IN.271.7.2020

Dotyczy postępowania: pn: "Rozbudowa i przebudowa drogi gminnej nr 103956B od drogi krajowej nr 8 - Białystoczek, gm. Korycin" , prowadzonego w trybie przetargu nieograniczonego o wartości mniejszej niż kwoty określone w przepisach wydanych na podstawie art. 11 ust. 8 ustawy z dnia 29 stycznia 2004 r.- Prawo zamówień publicznych (Dz. U. z 2019 r. poz. 1843, z późn. zm.), zwanej dale „Pzp”.

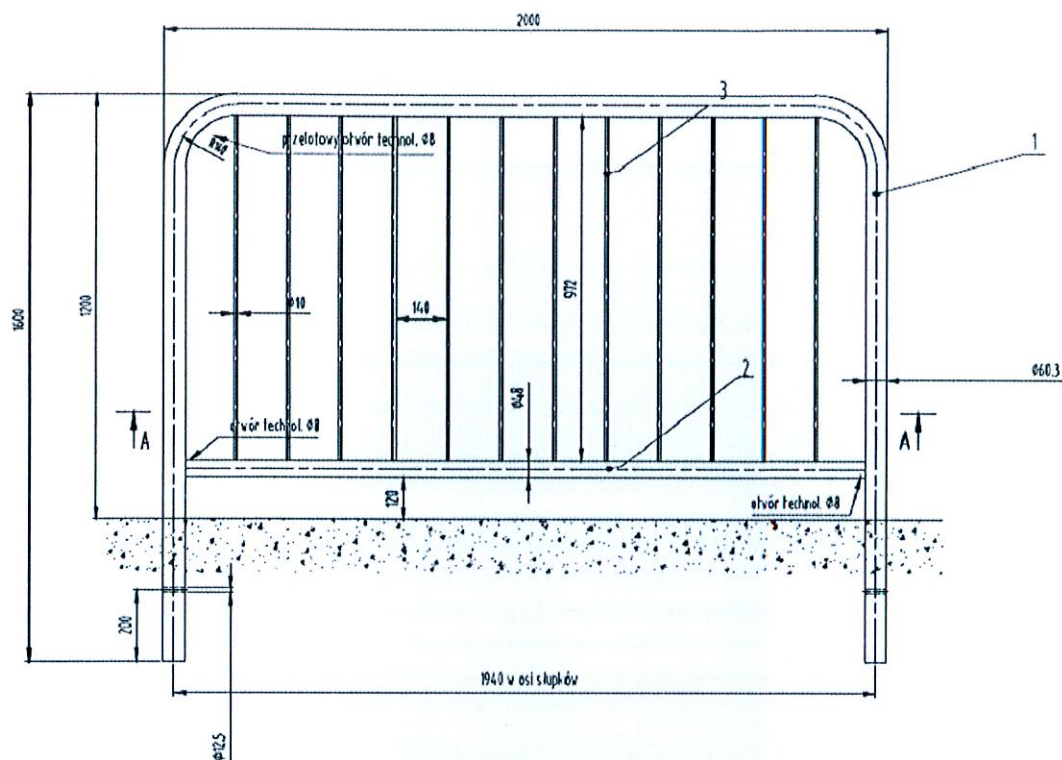
26. Zwracamy się prośbą o zamianę poręczy ochronnych z pochwytem i przeciagiem z kątowników 45x30x4mm na słupkach z kątownika 60x40x5mm o rozstawie 2,5m (poz. 49 przedmiaru) na poręcze powszechnie stosowane typu rurowego z wypełnieniem z prętów zgodnie ze schematem (powszechnie dostępne):

Odpowiedź: W poz. 49 przedmiaru opisano, że przyjęto „poz. zast., Poręcze ochronne sztywne z pochwytem i przeciągiem z kątowników 45x30x4mm na słupkach z kątownika 60x40x5mm w rozstawie 2,5m - U11a.”
Docelowo wskazano barierkę U11a, co jest zgodne z zaproponowanym schematem.
